WRIP.272.2.11.2012.MN

dotyczy: postępowania o udzieleniu zamówienia prowadzonego w trybie przetargu nieograniczonego na „**Przebudowę I piętra budynku Szpitalnego Centrum Medycznego w Goleniowie Sp. z o.o., Oddział Szpitalny Zakładu Opiekuńczo – Leczniczego na terenie działki nr ewid. 212/1 w obrębie geodezyjnym nr 3 miasta Goleniów**”

Wyjaśnienie nr 4

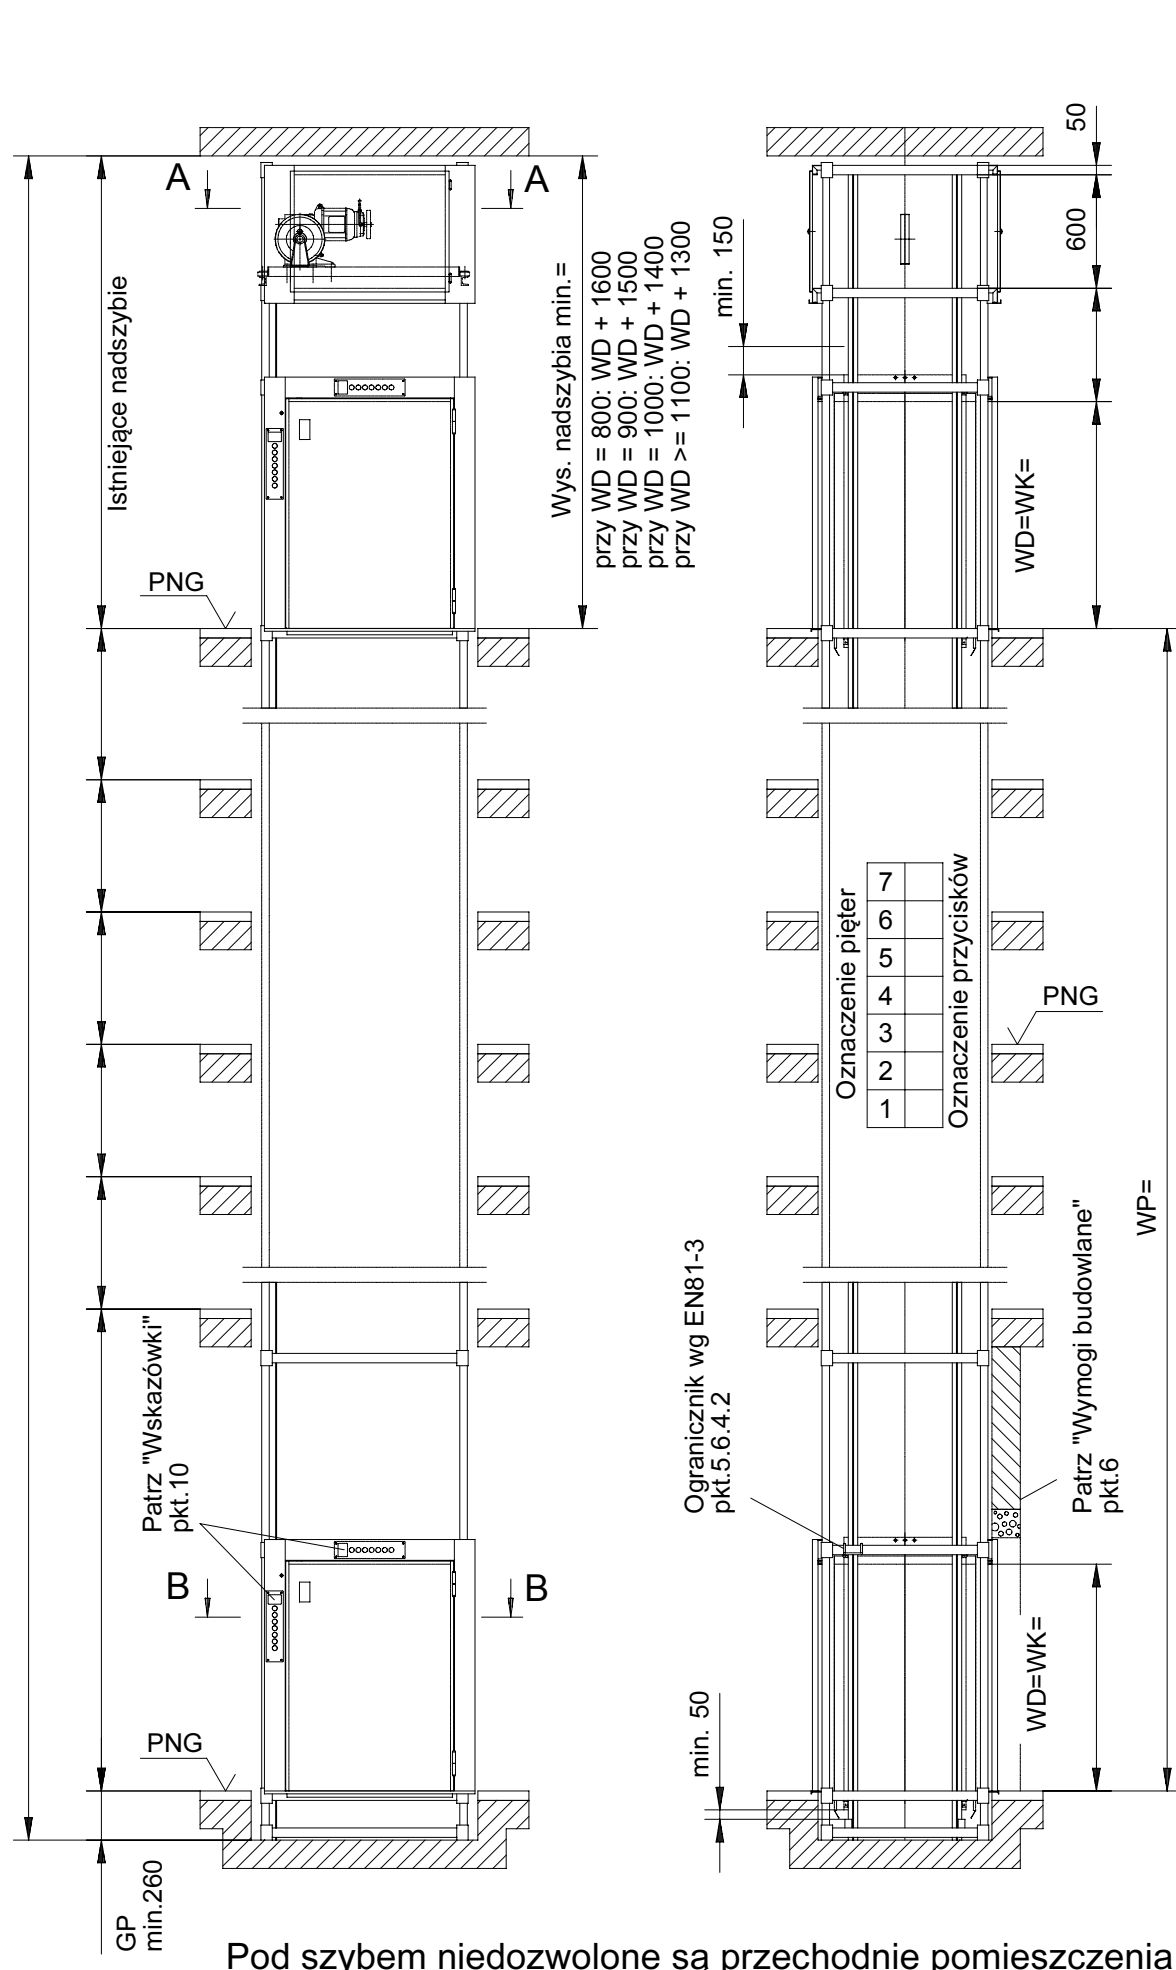
6. Proszę o podanie wysokości pomieszczeń w jakich będzie umieszczona winda towarowa ewentualnie przekrój przez szyb windowy, jaki jest udźwig windy? Jakie są wymiary kabiny i otworów drzwiowych? Jakimi materiałami ma być wykończona kabina windy?

Minimalny udźwig windy to 200 kg, będzie ona służyła do transportu pożywienia z parteru budynku (0,00 m) na I piętro (+3,58 m). Winda będzie obsługiwać tylko dwa przystanki.

Winda ma być wykończona materiałami przewidzianymi przez producenta dla wind przeznaczonych do transportu żywności. Wymiar windy należy dopasować do istniejącego szybu windowego.

W załączeniu: karta techniczna windy.
